新竹縣政府工程查核代表照片表

工程名稱：新竹縣寶山鄉深井一路、深井二路、新珊二路道路養護整建計畫

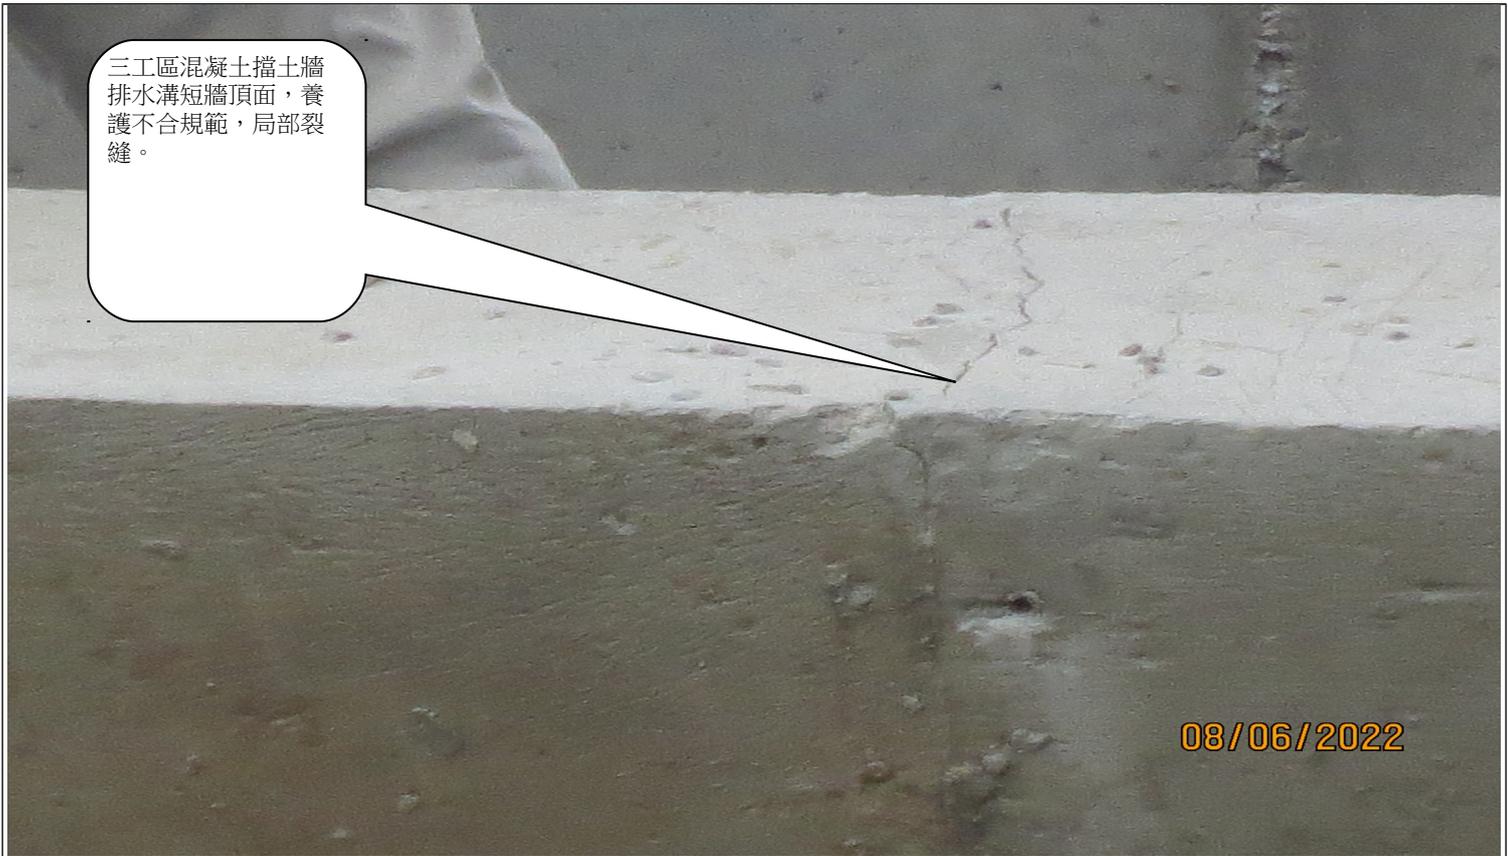
三工區混凝土擋土牆排水溝短牆頂面，養護不合規範，局部裂縫。

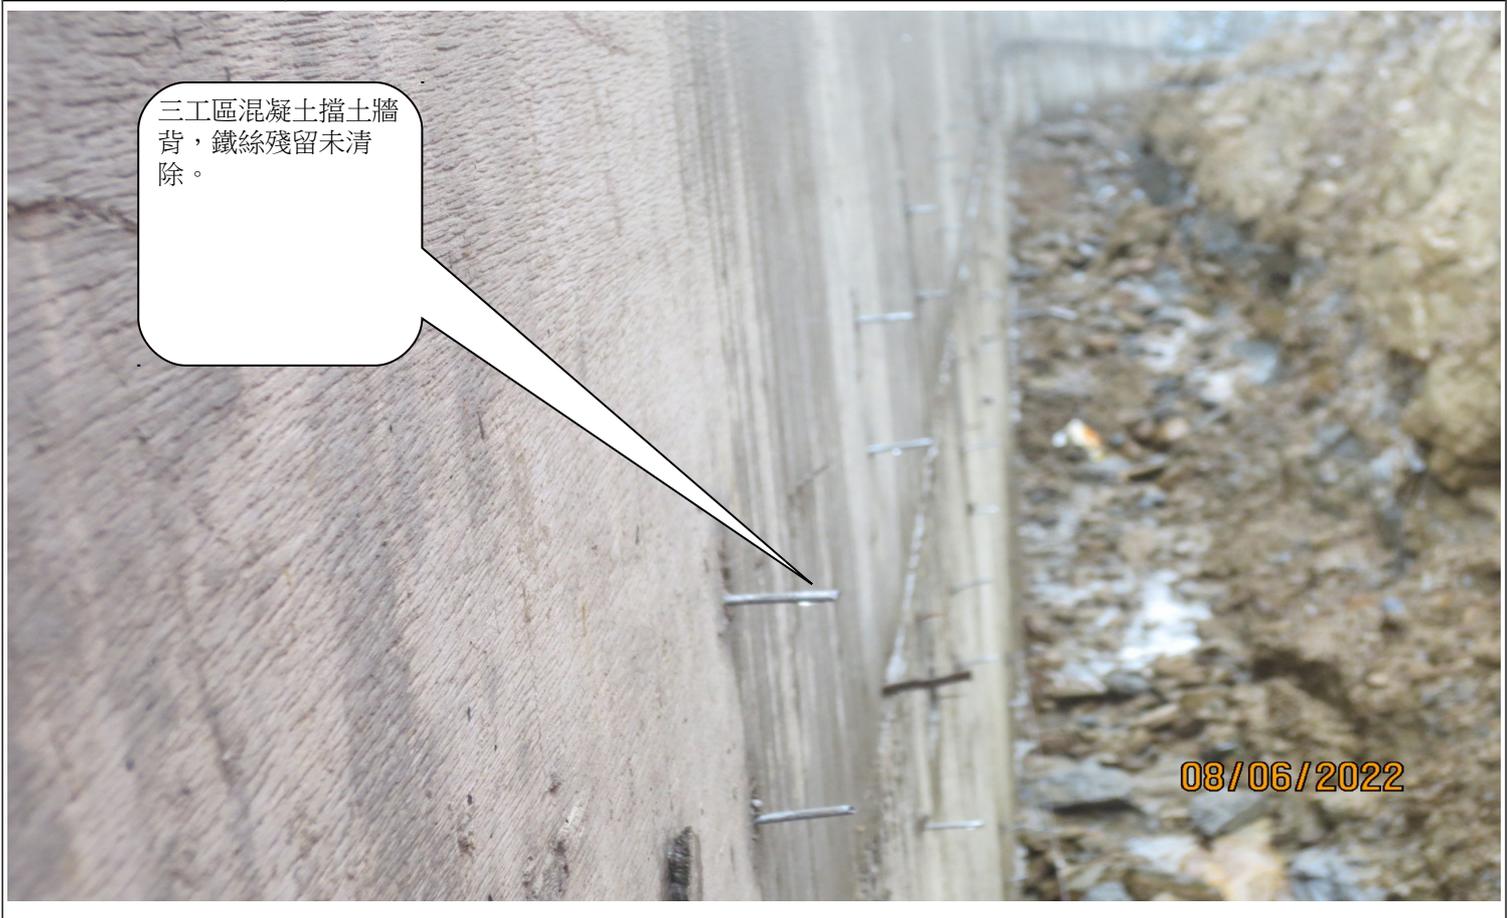
說明	三工區混凝土擋土牆背，鐵絲殘留未清除。
----	---------------------

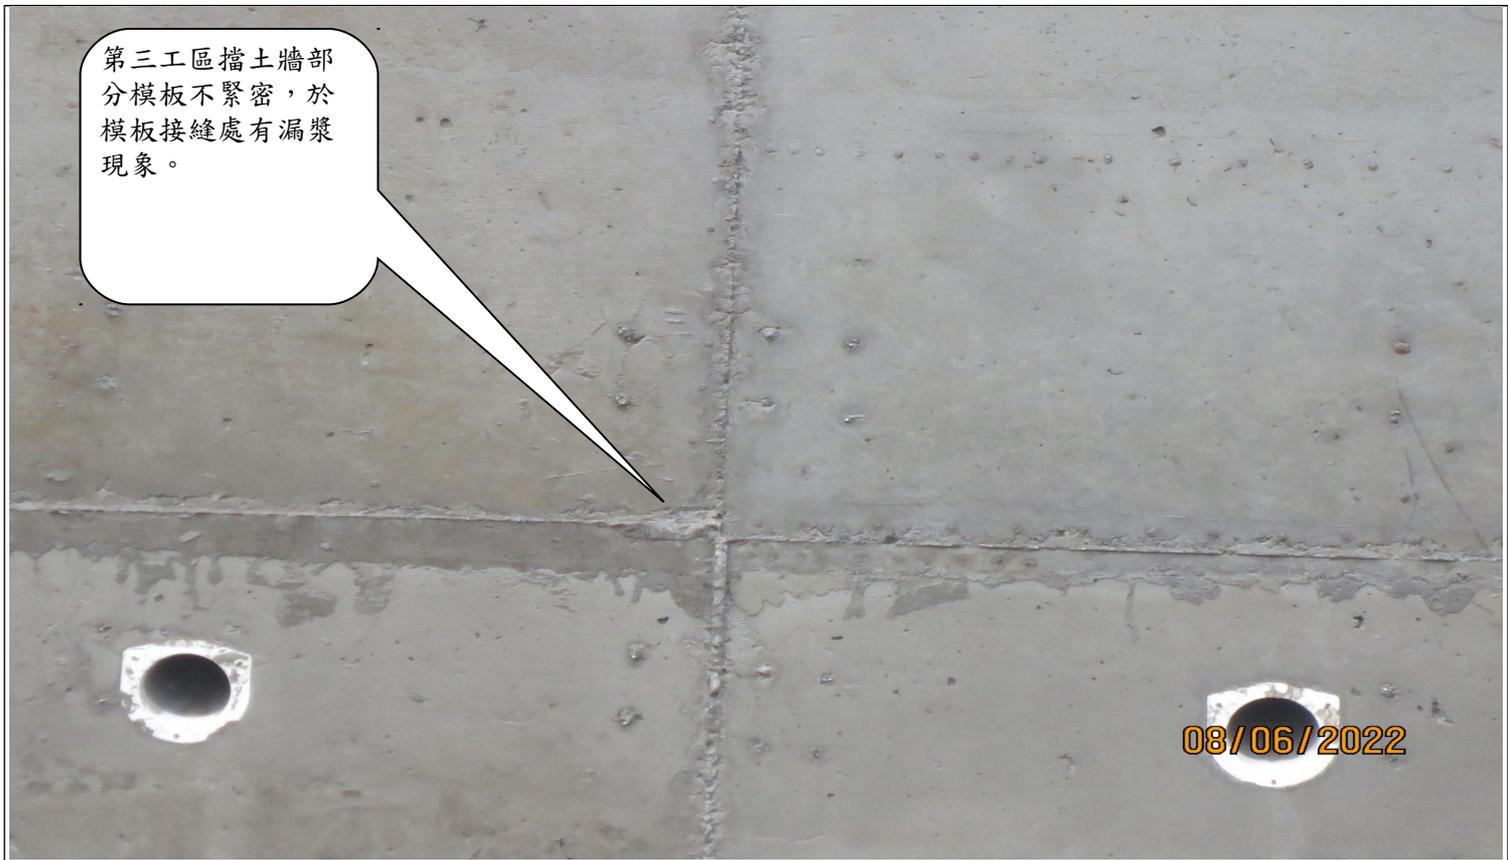
說明	第三工區擋土牆部分模板不緊密，於模板接縫處有漏漿現象。
----	-----------------------------
